POUR LES PLANS DE L'ÉDIFICE DE RUMINE.

Nous publions aujourd'hui *in-extenso* le rapport du jury chargé d'apprecier les plans du concours pour l'édifice de Rumine.

Lausanne, le 7 juin 1890.

Fig. 1. *Taureau Farnèse.* — M. Gaspard André, architecte à Lyon.

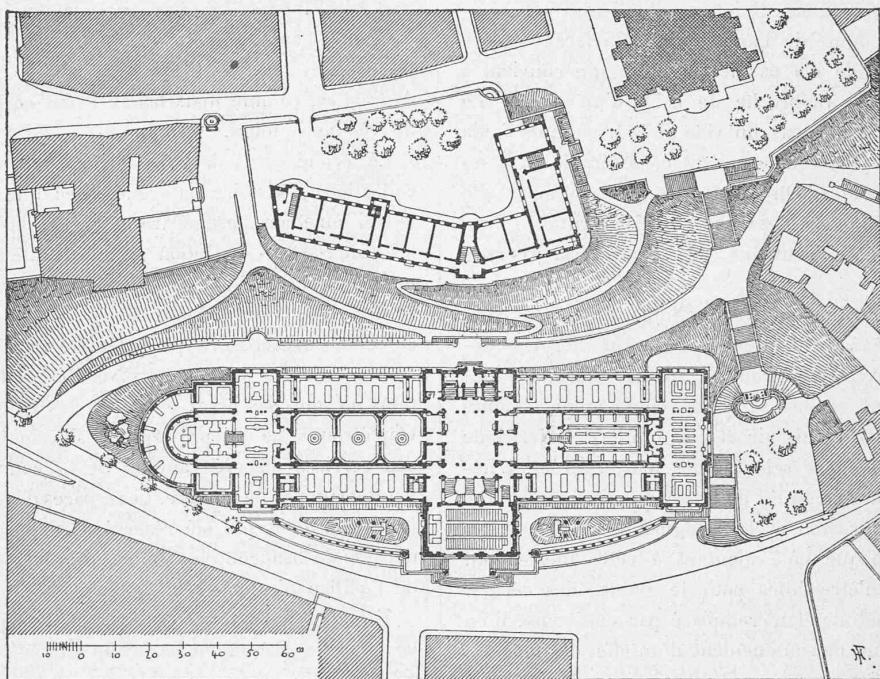
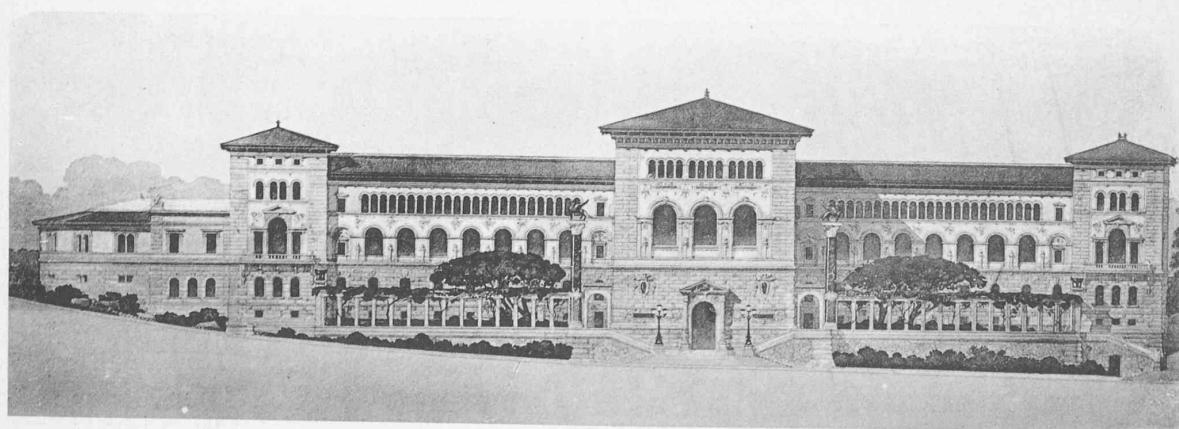
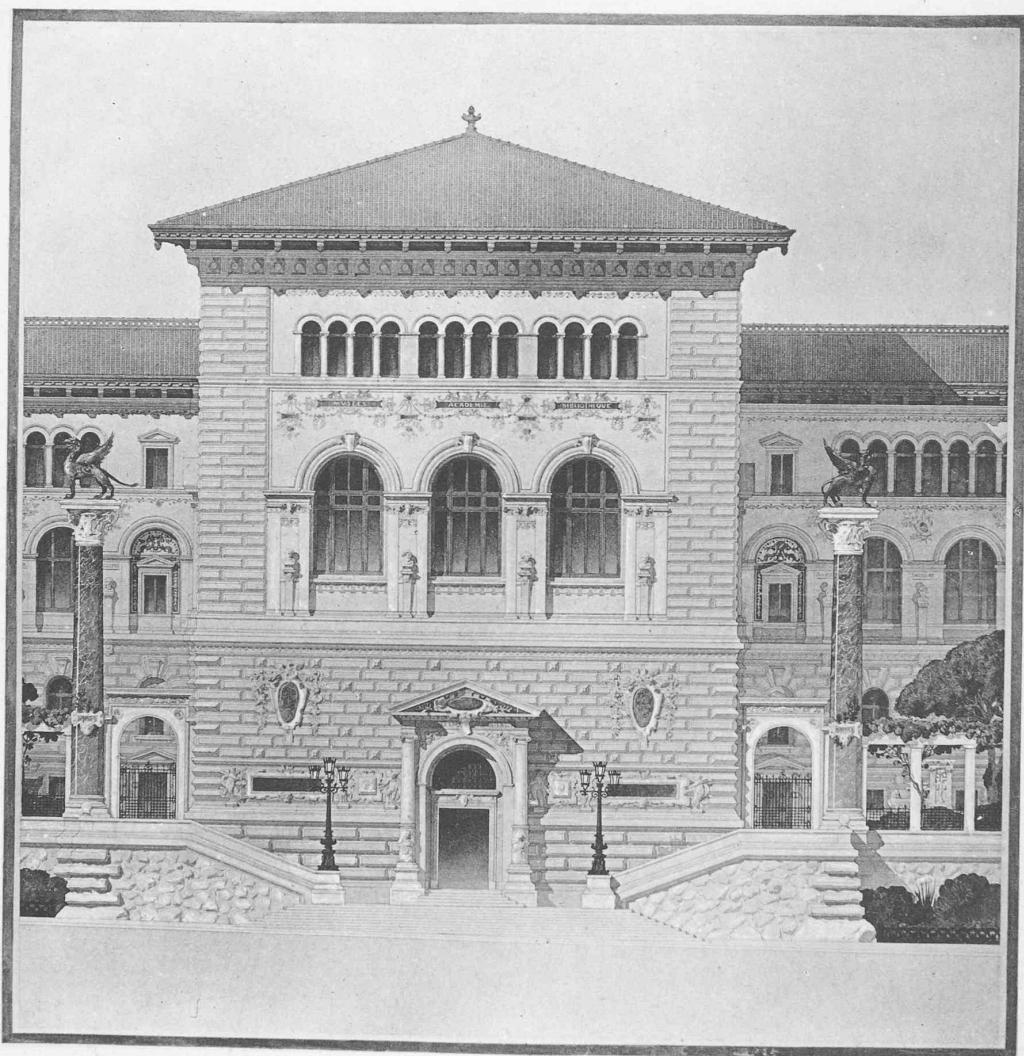
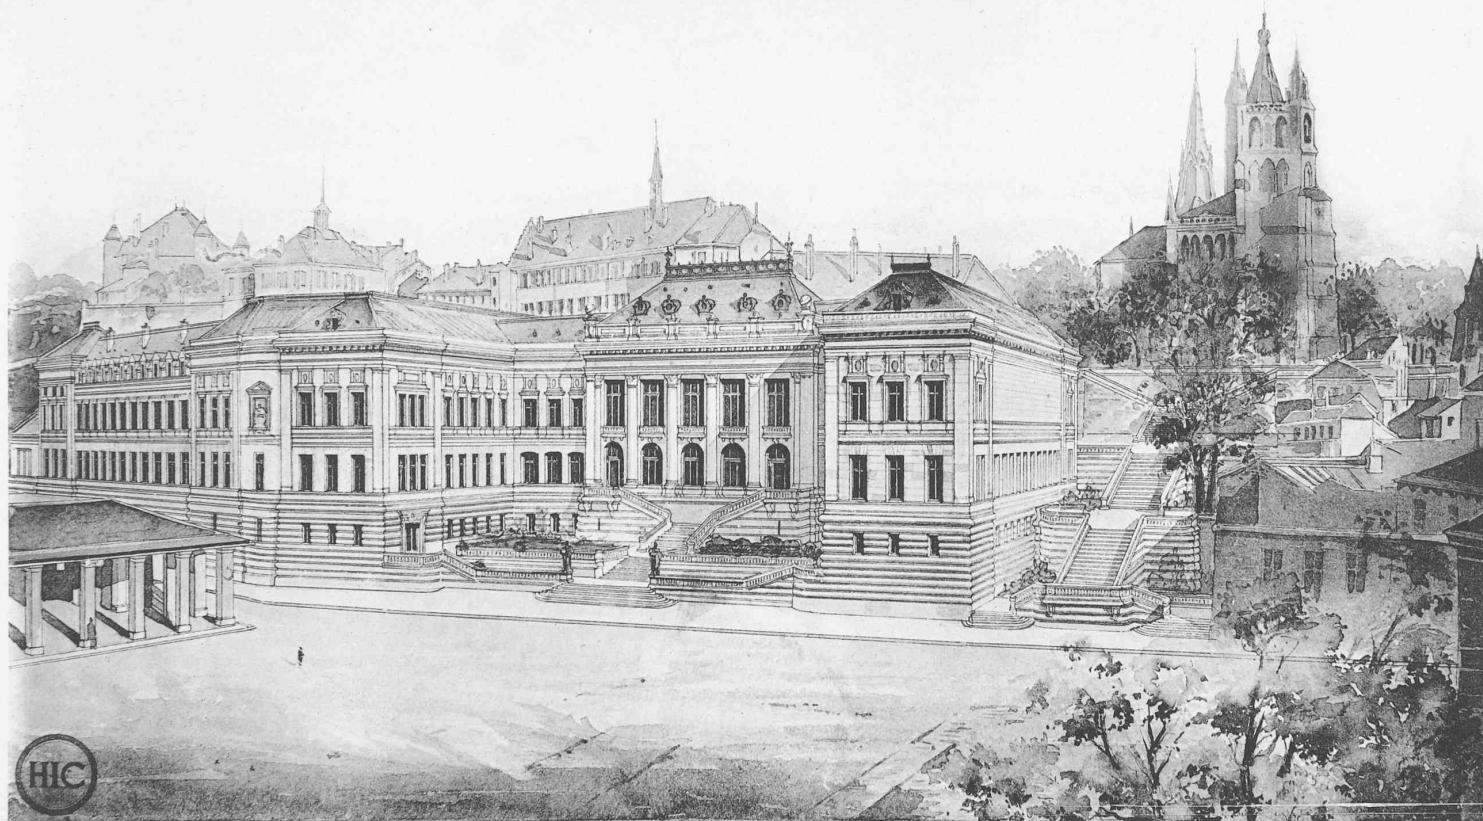
1^o *Taureau Farnèse.* (Pl. 45 et 46. Fig. 1.) — Ce projet est tellement séduisant et l'auteur qui l'a composé a si franchement et si noblement répondu par avance à toutes les objections qu'on pouvait lui faire, que la critique en est très difficile.

Le plan de l'édifice est très bien étudié. Tout ce qu'on peut en dire, c'est que la galerie des sculptures pourrait être mieux éclairée, car elle ne reçoit de jour que par une trouée un peu petite. Le palais est un peu riche, une faculté des sciences demande plus de simplicité. Les laboratoires, qui sont pour ainsi dire les cuisines du monument, trouvent peut-être un peu difficilement leur place soit dans le soubassement, soit dans le premier étage trop élevé. Quant au musée industriel, il est pour ainsi dire égaré dans les collections de géologie et de paléontologie.

Dans son éloquent mémoire l'auteur a lui-même critiqué tout ce qui dans son projet entraînait trop de dépenses ; il a examiné lui-même toutes les hypothèses des économies possibles, le jury n'a donc qu'à souhaiter qu'en prenant les mesures indiquées par l'auteur, ce projet devienne réalisable dans les limites imposées.

Fig. 2. *Hic.* — M. D. Demierre, architectes à Paris.

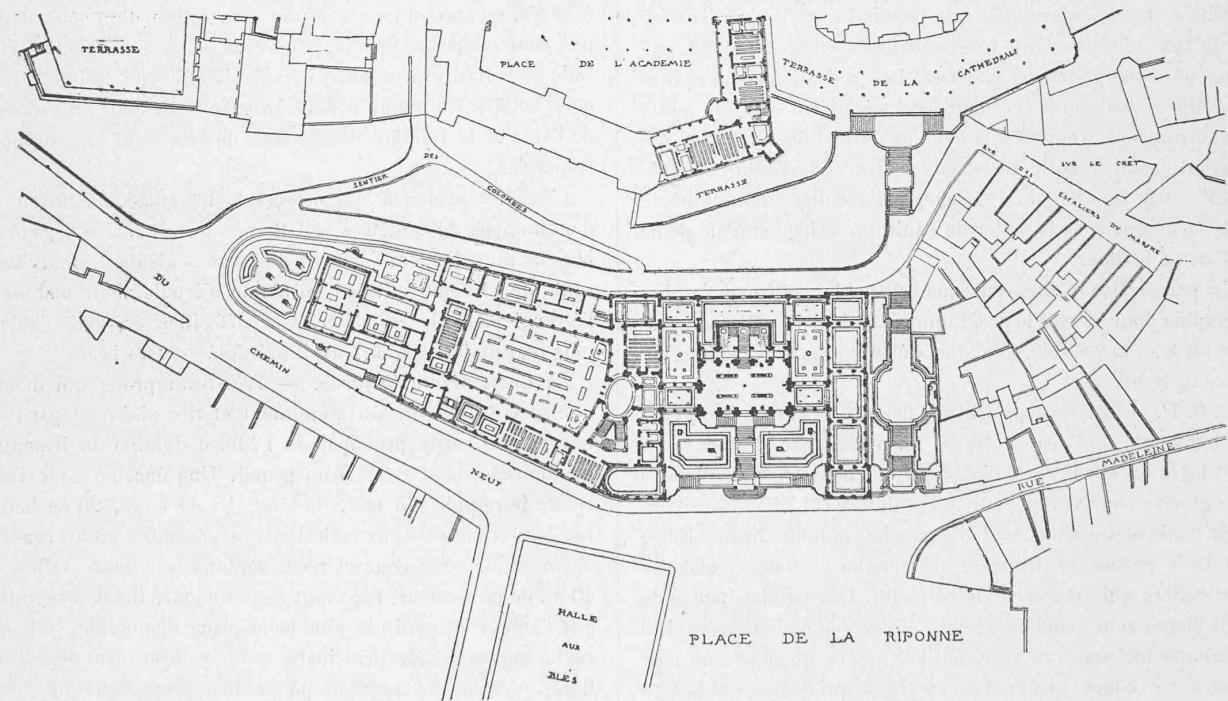
2^o *Hic.* (Pl. 47 et Fig. 2.) — L'idée générale de ce projet n'est pas sans analogie avec celle du projet *Nous*, cependant par sa clarté, par ses dispositions habiles, non seulement il surpasse ce dernier, mais encore il est le meilleur des plans présentés.

Le plan de ce projet est certainement excellent, les différentes parties de l'édifice sont groupées de manière à remplir leur but comme il convient. Le grand hall vitré qui sert aux collections de géologie et de paléontologie est admirablement éclairé et les galeries qui sont autour reçoivent par lui une abondante lumière. Tous les accès sont faciles à trouver et il n'y a pas un seul coin sombre dans tout l'édifice. C'est un plan pratique qui n'est pas loin d'être prêt pour l'exécution.

Il est à regretter que l'architecture de ce projet n'ait pas autant de valeur que le plan, il y manque un peu de fantaisie. Il ne serait pas difficile, du reste, d'accuser mieux dans l'élevation les services abrités, et de la rendre plus pittoresque.

façon qu'il est possible de construire cet édifice sans grandes retouches et dans les conditions financières du devis. L'économie a été très sérieusement ménagée.

Fig. 3. *Mars*. — MM. Henri Legrand et Gaston Leroy, architectes à Paris.

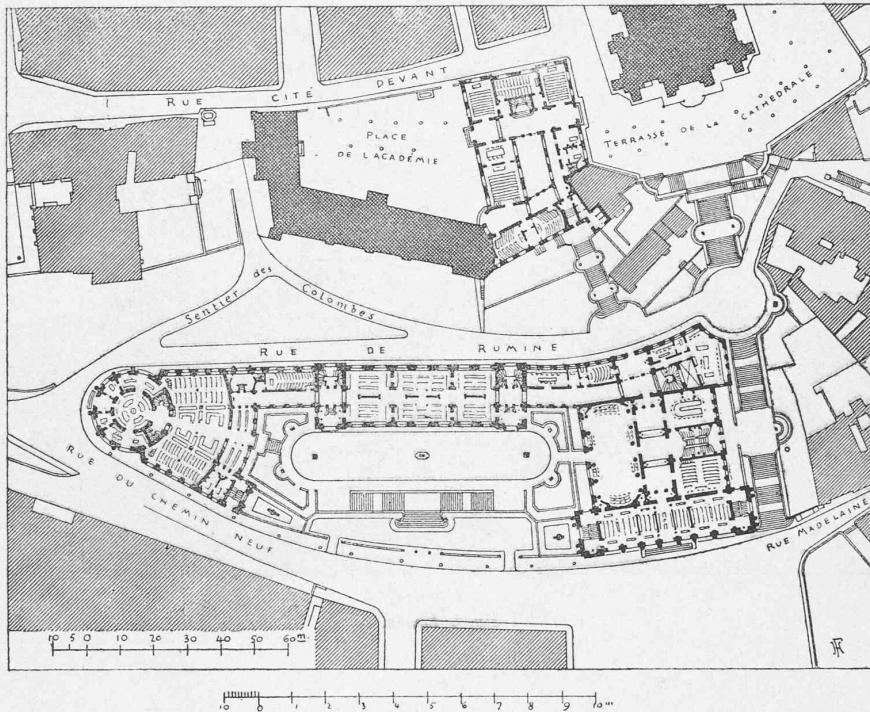
3^o *Nous* (Pl. 48 et Fig. 3.) — La grande cour d'honneur est entourée de trois corps de bâtiments formant un fer à cheval. Au fond sont les beaux-arts ; à droite les collections scientifiques avec l'enseignement groupés autour de l'Aula ; à gauche la bibliothèque disposée dans un corps de bâtiment dont le plan est presque circulaire.

Chaque corps à son entrée à lui, ses vestibules, ses paliers, ce qui permet de réduire les corridors au strict nécessaire. Tout cet ensemble est fort monumental et, par ces corps bien séparés et admirablement agencés entre eux, il donne une impression de vie qui plaît. Toutefois la situation même des corps de bâtiment, est telle que la grande et trop riche façade du corps sud, abritant les sciences naturelles, est disposée du côté de la cour d'honneur, c'est-à-dire qu'elle regarde le Château. Cela ne paraît pas bien combiné.

Ce projet a des défauts qu'il eût été très facile d'éviter sans rien changer à la conception architecturale de l'édifice. Un grand nombre des espaces demandés sont trop petits et les collections du rez-de-chaussée doivent manquer de lumière.

Le point de vue financier n'a pas été ménagé suffisamment et les réductions qu'on peut apporter à ce projet n'arriveraient pas probablement à le faire rentrer dans les limites du devis.

Nous ne terminerons pas cette analyse sans admirer beaucoup la disposition de la Bibliothèque cantonale qui est bien la meilleure de toutes celles qui ont été présentées au concours. Comme place, comme conditions d'isolement, comme aménagement, c'est vraiment à la hauteur de ce qu'on peut désirer de mieux.

Fig. 4. *A toi beau pays de Vaud*. — MM. Richard Kuder et Joseph Müller, architectes à Strasbourg.

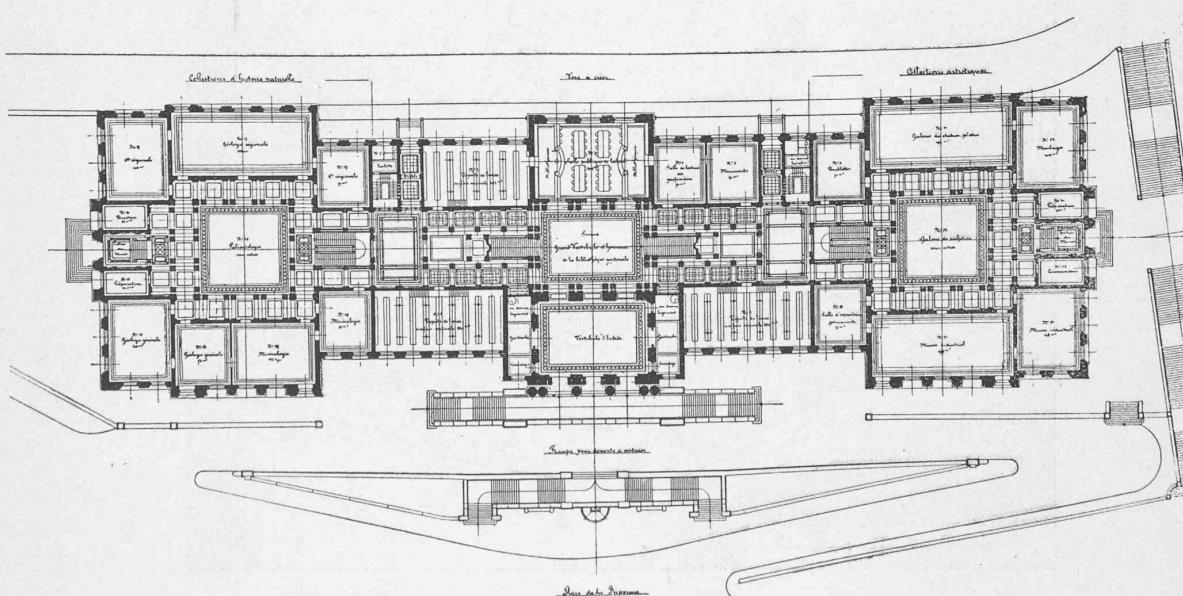
4^o *A toi beau pays de Vaud.* (Pl. 49 et Fig. 4.) — La configuration générale du plan est parfaitement symétrique et on peut craindre que l'auteur n'ait pas pu accommoder à cette forme académique des services fort divers. Pour régulariser l'emplacement l'auteur a surélevé l'établissement des constructions par une terrasse sur la Riponne.

En général les salles, l'aula et les pièces principales se disposeront et se répartissent convenablement, les éclairages sont très bien compris, les proportions relatives des services s'équilibrent bien et comme aménagement de plan il y aurait peu de critiques à formuler, sans l'extension excessive donnée aux vestibules et aux escaliers de la partie centrale. Ces derniers occupent des espaces trop grands, sans rapport avec les exigences du service, ils entraîneraient des dépenses hors de proportions avec le but utile à atteindre.

Les dessins des élévations, des coupes et des détails démontrent une grande habileté de la part de l'auteur du projet, qui s'est lié à sa main pour exécuter une composition pleine de virtuosité, mais qui aurait gagné à être guidée, contenue et châtiée sur plusieurs points.

En somme, on trouve dans ce projet des données intéressantes et des éléments dignes d'attention, mais tout cela nécessite une révision et plus de soins dans une œuvre d'art où la main doit être l'esclave de la tête. Il est dangereux que ce rôle soit interverti.

Les dépenses qu'entraînerait ce projet seraient trop considérables.

Fig. 6. Léman. — M. B. Recordon, architecte à Lausanne.

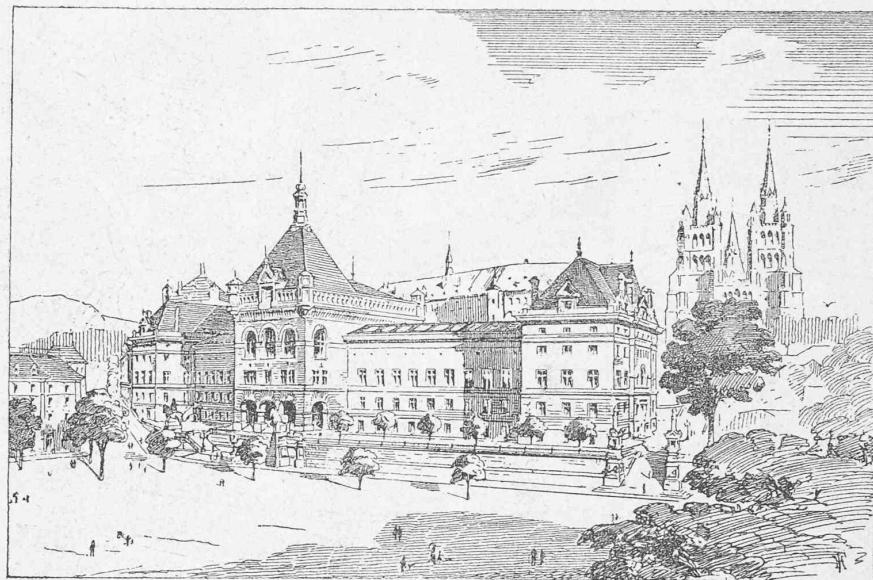
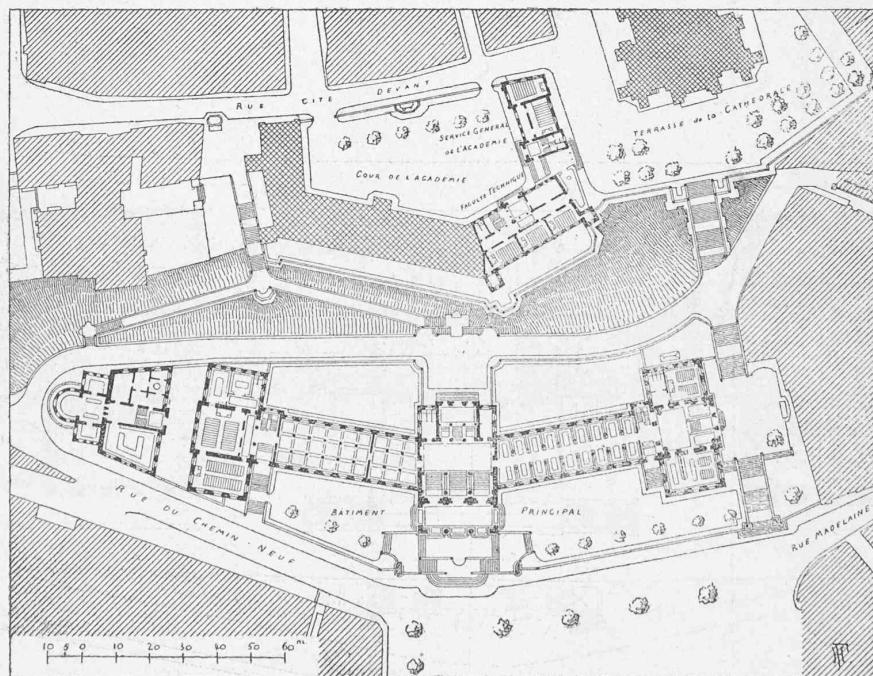
5^o *Léman.* (Fig. 5 et 6.) — Ce projet a le grand mérite de réduire à son minimum la surface bâtie. Beaucoup plus que les autres l'auteur s'est tenu aux données financières du programme. Il a éloigné les bâtiments du flanc de la colline et gagne de l'éclairage. L'édifice est composé de deux parties distinctes ; une grande et une petite. La première comprend les beaux-arts, les collections scientifiques et l'enseignement. La seconde, séparée et disposée au nord, contient la bibliothèque.

Cette ordonnance n'est pas sans défauts et de graves. L'enseignement est divisé en quatre parties à quatre étages, les uns sur les autres. Les collections des beaux-arts sont disposées en deux étages au rez-de-chaussée et au 2^{me}, entre deux se trouve la zoologie. Ces dernières collections sont en outre tronçonnées en deux moitiés par le grand vestibule central. Il en est de même des collections artistiques du deuxième.

Les salles du recteur, du secrétaire et des professeurs sont mal disposées et dans les rapports de service il y aura quelque difficulté. Quant aux salles qui sont à l'extrême nord de la partie principale elles donnent sur la rue ménagée entre cette partie principale et la bibliothèque ; or cette rue ne peut absolument pas fournir assez de lumière pour les salles qui prennent jour sur elle.

La façade principale cherche à rappeler l'architecture du Château, mais c'est d'une exécution qui ne nous plaît pas du tout.

Fig. 7. A 298.

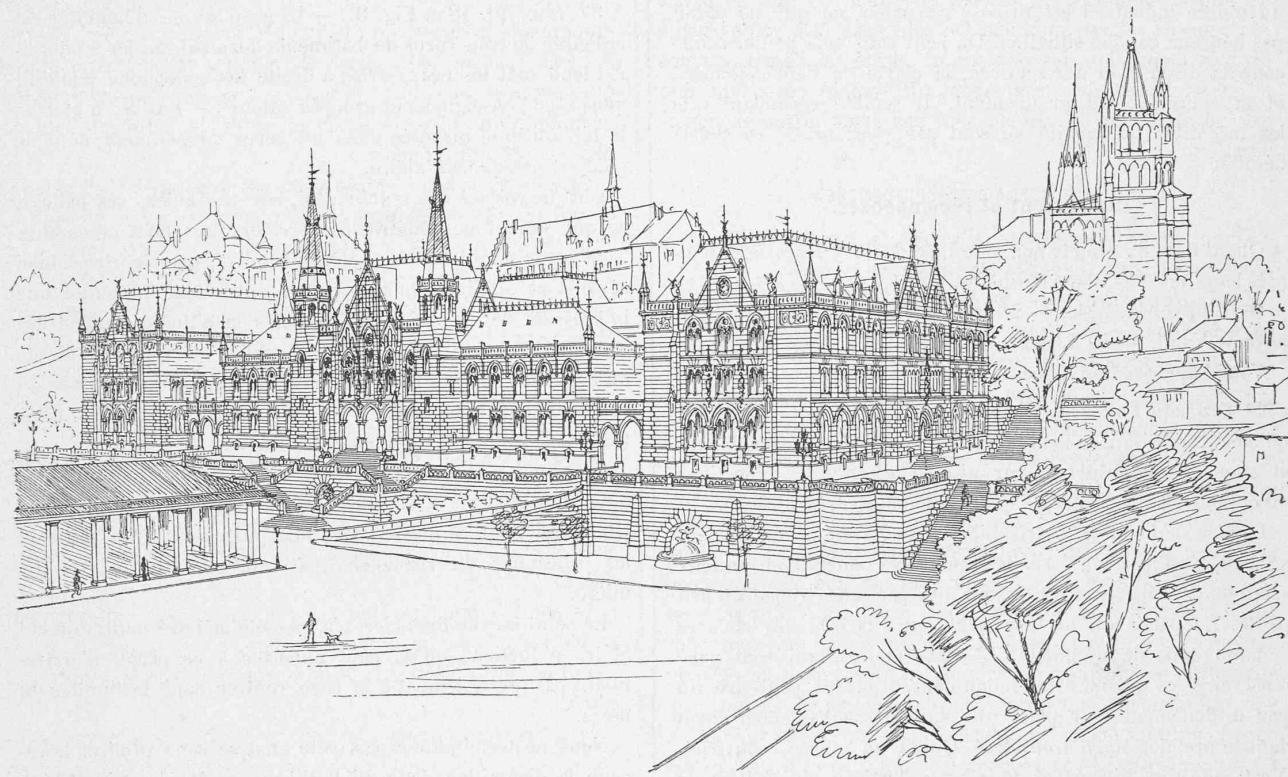
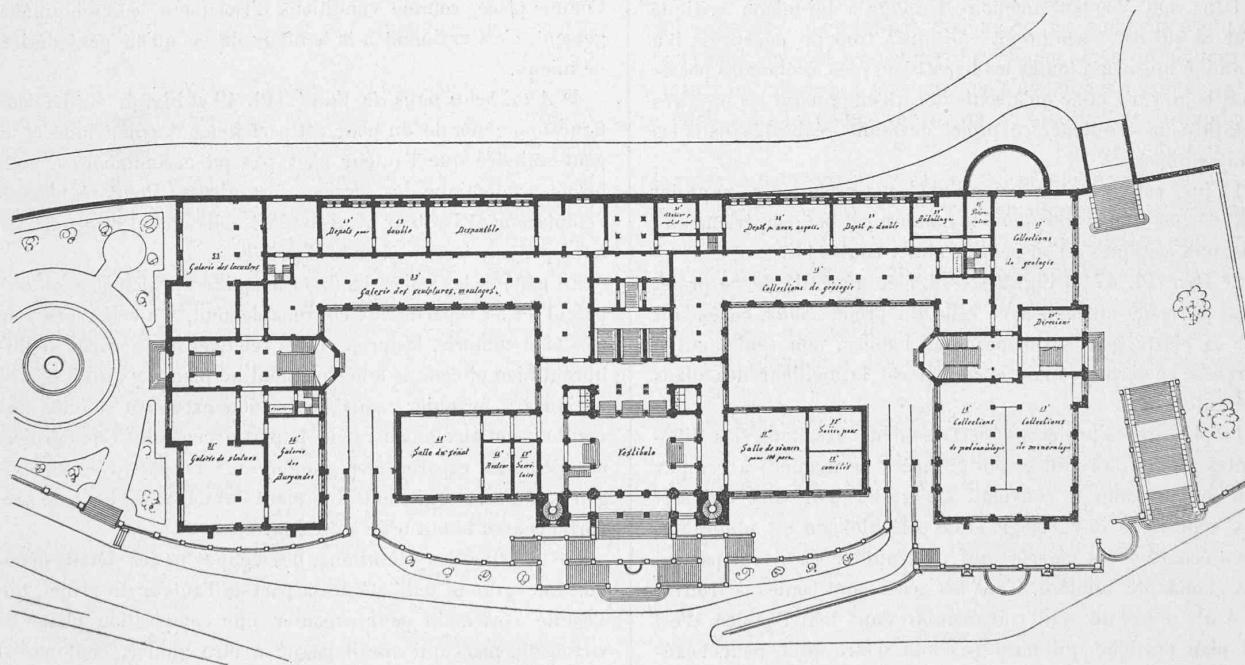
6^o *A 298.* (Fig. 7 et 8.) — La disposition de ce projet montre au point de vue de la construction un certain nombre d'erreurs ou de défauts. Par exemple, les colonnes pour les salles destinées aux dépôts de livres manquent de fondation ; les cabinets d'aisance se trouvent au milieu du bâtiment dans une situation trop belle pour cet usage.

Le grand mérite de ce projet c'est que l'auteur a donné à chaque groupe de service sa véritable individualité ; ainsi l'aula, les salles des sociétés savantes, les auditoires qui sont des services destinés à recevoir beaucoup de monde et à la fois, sont groupés autour du vestibule principal. Les collections au contraire, où les visiteurs n'afflent pas en grand nombre au même moment, sont desservies plus modestement.

La façade est charmante et comme le montre l'admirable perspective qui accompagne ce projet, le bâtiment est très en rapport d'architecture avec la situation qu'on lui donne. L'élévation de cette façade est traitée avec un grand soin et en même temps une grande simplicité, les autres dessins de plans ou de détails sont à peine des ébauches.
